# 三菱電機汎用インバータ セールスとサービス

No. 739

## 三菱電機送風機専用単相インバータFR-FS2シリーズ 外観変更のお知らせ

FR-FS2-0.25K~0.8K

(変更例) 正面カバーを取り外した外観

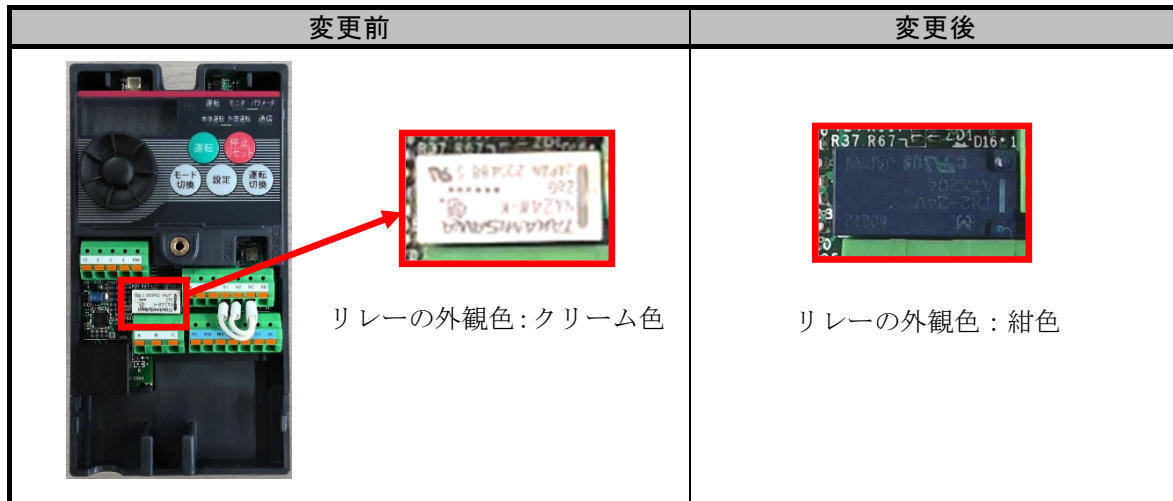
対象機種において、インバータ内部の部材（制御信号出力リレー）を変更します。

- ・リレーの外観色がクリーム色から紺色に変更となります。
- ・リレーの高さが現行品より約1mm低くなります。
- ・機能、性能は現行品と同等です。

本変更による製品の品質、性能、仕様への影響はありません。
